# VILLE DE SAINT-MAUR-DES-FOSSÉS

**Avis dans le cadre de la consultation publique sur la demande d'enregistrement présentée par SEFI INTRAFOR en vue d'exploiter une installation classée pour les travaux du métro Grand Paris Express (fondations de la gare de Saint-Maur-Créteil)**

**OBJET : Avis dans le cadre de la consultation publique sur la demande d'enregistrement présentée par SEFI INTRAFOR en vue d'exploiter une installation classée pour les travaux du métro Grand Paris Express (fondations de la gare de Saint-Maur-Créteil)**

**Plan d'ensemble de l'installation et ses abords (P.J.3 du dossier)**

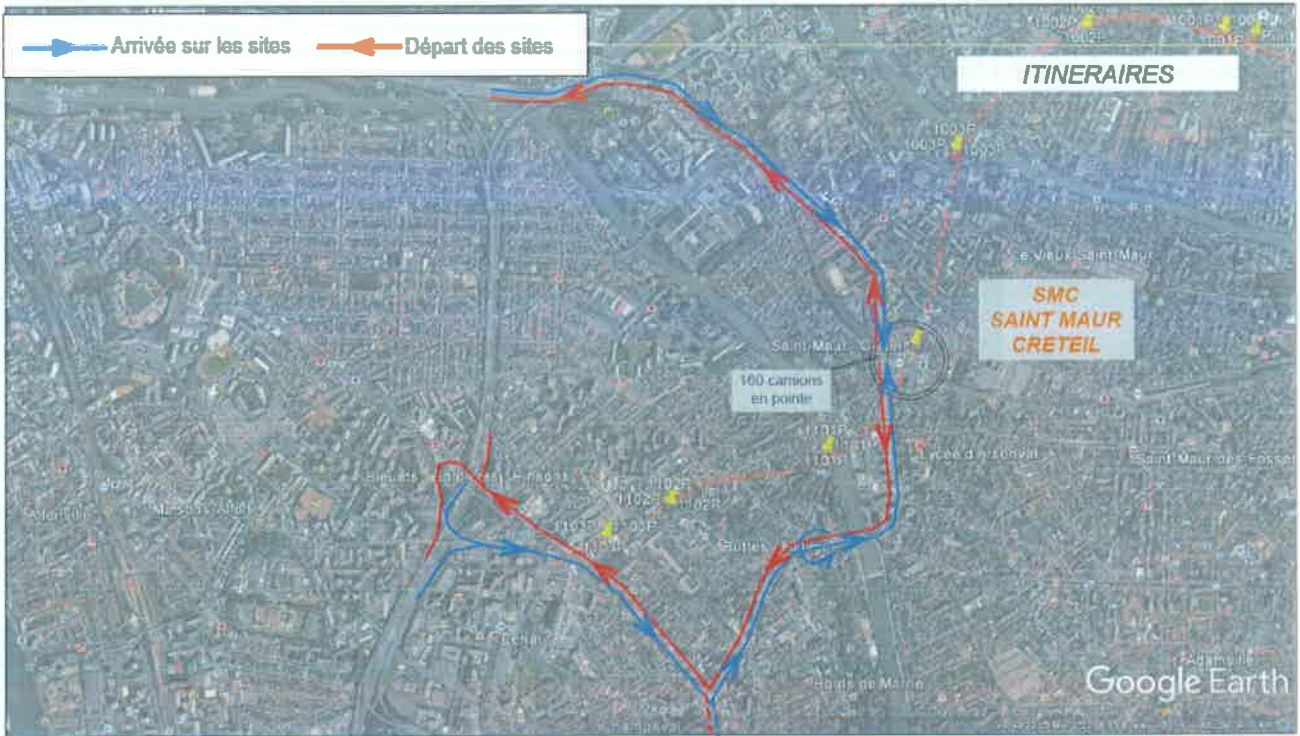
La Commune s'interroge sur l'implantation des silos et la hauteur du mur anti-bruit :

- Pourquoi les silos (de 12 m de haut) sont-ils placés le long de la butte RER ? En quoi peuvent-ils constituer un écran bloquant la propagation des ondes sonores, par exemple vers l'avenue Desgenettes ou la rue Bobillot ?

- Pourquoi les murs anti-bruit ont-ils 4m de haut alors que certains atteindront 6m, par endroits, le long du futur ouvrage annexe (rue de l'Abbaye) ?

- La PJ 3 est un plan à l'échelle 1/200. Il est regrettable, notamment, que le cartouche de légende « caniveau central » masque en grande partie certaines installations de la centrale de production de boue (et leur descriptif interne) alors qu'il désigne un équipement situé plus loin. Le cartouche « paroi moulé » désigne un épais trait noir dont la signification n'est pas claire puisque les parois moulées de la gare se situent ailleurs. Que délimite ce trait noir continu ? Est-ce la paroi existante du parking souterrain le long des emprises du RER ?
